Vysvětlení / doplnění / změna zadávací dokumentace č. 1

Veřejná zakázka: Dodávka myček podložních mís pro Nemocnici Rychnov nad Kněžnou

Ev. č. VVZ: Z2025-038789

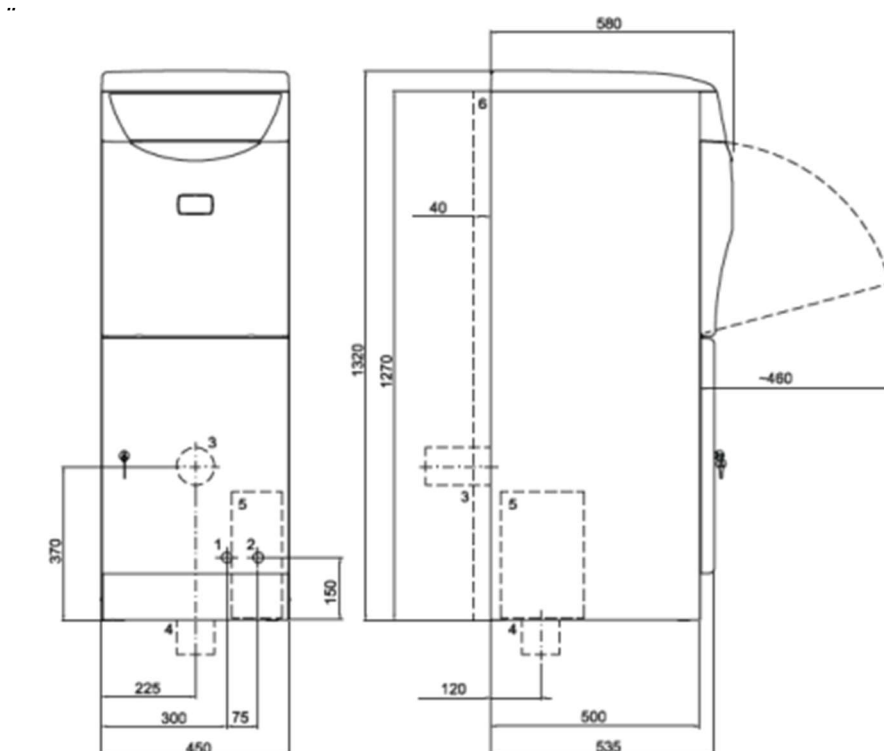
2. Nerezové trysky – delší životnost a precizní mytí
 - Bude zadavatel akceptovat kombinaci nerezových a plastových trysek, které mají vždy nerezové uchycení? Naše řešení nemá žádný vliv na kvalitu mytí a nikde není prokázáno, že nerezové trysky zaručují delší životnost. Naše myčky využívají toto řešení více než 20 let ke spokojenosti uživatelů v nemocnicích i zařízeních domovů pro seniory
3. Velikost přístroje: šířka max. 500 mm x hloubka max 450 mm x výška minimálně 1 700 mm
 - Bude zadavatel akceptovat velikost přístroje o šířce 450 mm x hloubka základny dolní části 500 mm a horní části 580 mm a výšce 1 320 mm – viz. Obrázek

Ano, zadavatel bude akceptovat velikost přístroje o šířce 450 mm x hloubka základny dolní části 500 mm a horní části 580 mm a výšce 1 320 mm.
